**Oggetto: A.M. Solar srl – Provvedimento autorizzatorio unico regionale relativo al progetto
“Realizzazione impianto fotovoltaico a terra su terreno agricolo di potenza di picco
pari a 9,295 MWp e potenza nominale pari a 7,20 MW” sito nel Comune di Molinella
e nel Comune di Medicina (BO)
Trasmissione documentazione di completezza documentale dell’istanza**

Con la presente si trasmette la documentazione richiesta a seguito della verifica di completezza. Per chiarezza espositiva e al fine di facilitare la lettura delle stesse, si riportano nel seguito le richieste avanzate da ARPAE e immediatamente a seguire il chiarimento richiesto con il rimando puntuale al documento prodotto.

Immagine aerea Chiesa di Santa Croce

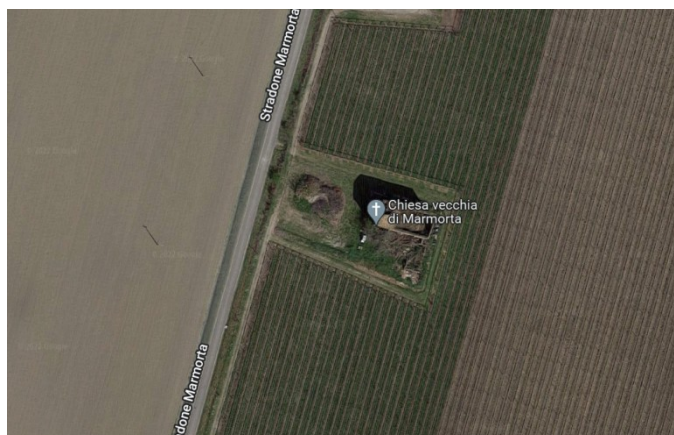
4. *In riferimento agli **aspetti di pianificazione**, la Città Metropolitana di Bologna chiede un approfondimento circa la coerenza del progetto proposto con la normativa vigente per gli impianti fotovoltaici, sia a livello nazionale che regionale. In particolare, con riferimento al D.Lgs. 199/2021, si chiede di verificare, col supporto dei Comuni coinvolti e della competente Sovrintendenza, la presenza di beni sottoposti a tutela ai sensi della parte seconda o dell'art. 136 del D.Lgs. 42/2004, entro il raggio di 1 km dall'impianto previsto.*

Al riguardo, si segnala che, dalla verifica, è sì emersa la presenza sulla via Stradone della “Chiesa Vecchia di Santa Croce e pertinenze”, ma si evidenzia che il bene appare in uno stato manutentivo che non lo rende fruibile, versando addirittura in stato di abbandono e risultando perfino privo del tetto. Si riporta l'immagine tratta dal servizio google della Chiesa di Santa Croce.

Pertanto, per quanto riguarda l'art. C-quater) dell'art.20 del D.Lgs 199/2021 (che per semplicità di lettura si riporta nel seguito), è stata svolta verifica del fatto che l'impianto non è ricompreso nel perimetro dei beni sottoposti a tutela né ricada nella fascia di rispetto.
